**HaskoningDHV Niederlande B.V.
Industrie & Gebäude**

An: ONE-DYAS
Von: Royal HaskoningDHV
Datum: 07. September 2023
Kopieren: –
Unsere Referenz: BG6396-RHD-ME0001.D02
Einstufung: Vertraulich
Geprüft von: –

Thema: Zusätzliche Informationen zur Depositionsstudie

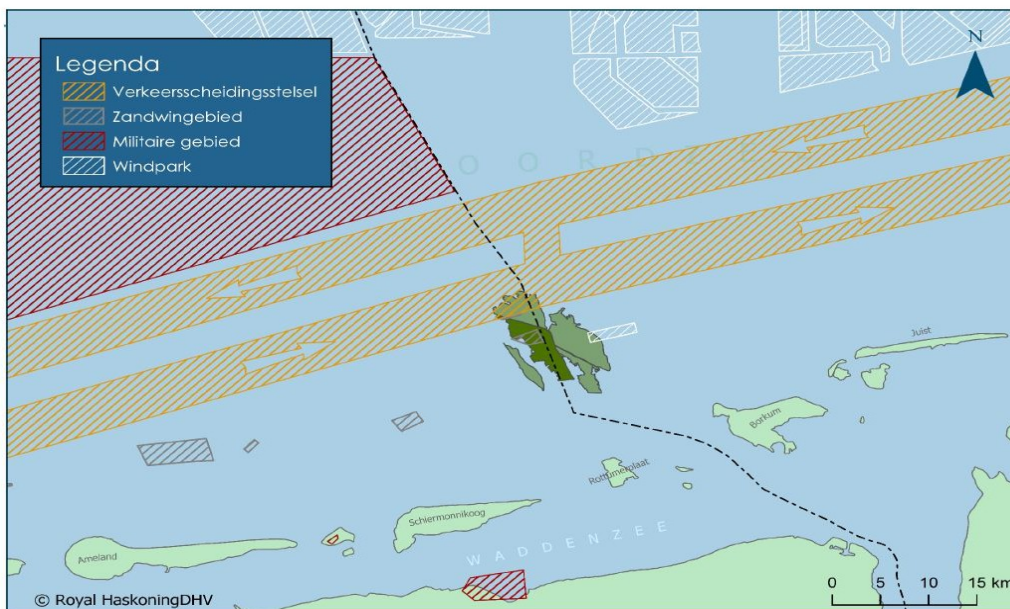
58. Volgens de Instructie Gegevensinvoer van Bij12 wordt verkeer in de regel meegenomen 'tot het zich verdund heeft tot enkele procenten van het reeds aanwezige verkeer'. Of een dergelijke verdunningsredenatie is toegepast, is eveneens niet duidelijk.

Der MARIN-Bericht¹ enthält die folgenden Angaben zur Schiffsintensität:

Mitte 2018 bis Mitte 2019 (Basisjahr) lag die Intensität der Schifffahrt bei rund 28.000

Schiffsbewegungen pro Jahr. Dies ist die Hauptschifffahrtsroute nördlich des Wattenmeeres, wo das Projekt realisiert wird. Das ONE-Dyas-Projekt leistet dazu einen begrenzten Beitrag, nämlich etwa 300 Schiffsbewegungen/Jahr. Die im "Dateneintrag von Bij12" enthaltene Regel wird somit eingehalten, da die Anforderung von wenigen Prozent erfüllt ist. Darüber hinaus wird, wie bereits erwähnt, die "Offshore-Schifffahrt" als Teil des vorherrschenden Verkehrsbildes betrachtet und muss nicht formell modelliert werden.
